OGGETTO: Verifica di assoggettabilità a Valutazione Ambientale Strategica della proposta di P.E.C. 20/2022 prot. 1349 del 05/02/2022

PIANO ESECUTIVO CONVENZIONATO

CALEFFI S.p.A. SEDE GATTICO - Via Maggiate 15

INTEGRAZIONI A SEGUITO DELLA RICHIESTA DELL'OTC CON NOTA N. 1857 DEL 17/02/2022

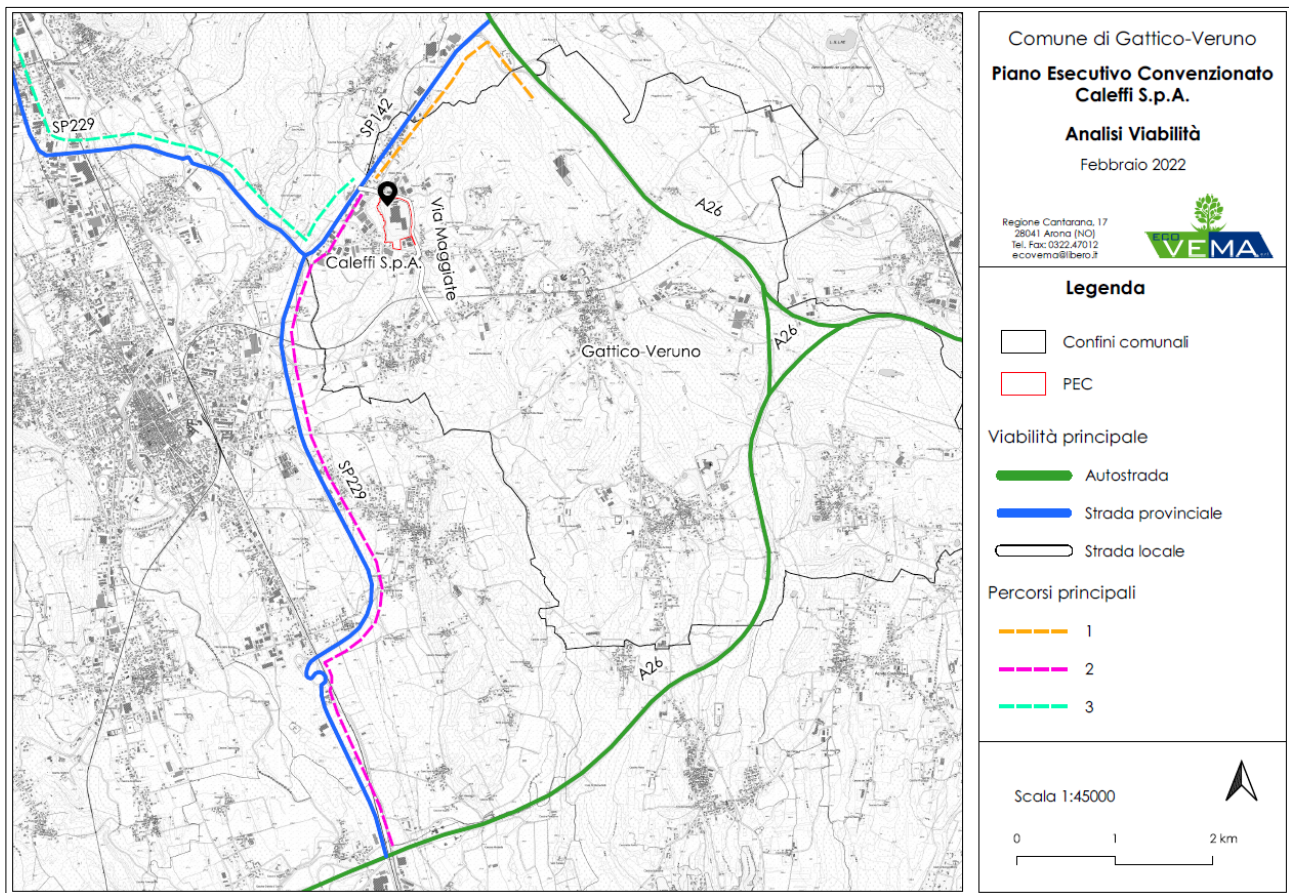
- *6.12. viabilità, mediante indicazione dei dati quantitativi previsionali in termini di domanda di viabilità (numero transiti, percorsi, ecc.) generati dall'intervento in progetto;*

Per quanto riguarda la viabilità sono stati presi in considerazione le previsioni fornite dal proponente e che possono essere così riassunte:

- Mezzi leggeri: aumento complessivo di 77 passaggi derivanti dall'aumento di personale, nello specifico incremento di 11 passaggi a giornata.
- Mezzi pesanti: incremento complessivo di 20 passaggi medi settimanali, nello specifico incremento di 4 passaggi a giornata.

I numeri sono da considerare come indicativi in quanto il progetto non è ancora in fase definitiva, tuttavia, risultano ben rappresentativi dell'ordine di grandezza dell'incremento previsto.

Sulla base di tali informazioni si è proceduto ad analizzare i percorsi possibili per arrivare allo stabilimento con lo scopo di valutare il carico viario aggiuntivo determinato dall'ampliamento. Per i mezzi leggeri la variabilità di percorsi possibili non consente di individuare tutte le opzioni da e verso lo stabilimento, anche considerata la preferenza del mezzo proprio rispetto ai mezzi pubblici da parte del personale impiegato. Tuttavia, considerata la viabilità locale si presume che i percorsi principali da e verso lo stabilimento coinvolgano la SP142 e la SP229. Per i mezzi pesanti si sono invece ipotizzati i seguenti tre percorsi principali:

- Percorso 1: A26 uscita Arona, SP 142 Biellese, via Maggiate.
- Percorso 2: A26 uscita Borgomanero, SP229 del lago d'Orta, SP 142, via Maggiate
- Percorso 3: SP229, SP142, Via Maggiate

Si riporta di seguito l'elaborazione cartografica dei percorsi principali ipotizzati (allegato *Analisi viabilità*).

Una analisi dei dati di traffico sulla viabilità in oggetto indica passaggi complessivi giornalieri fino a circa 5000/gg. Rispetto a tali numeri l'incremento di passaggi giornalieri ipotizzato a seguito dell'ampliamento (11+4) risulta assolutamente trascurabile e non significativo sul comparto viario.
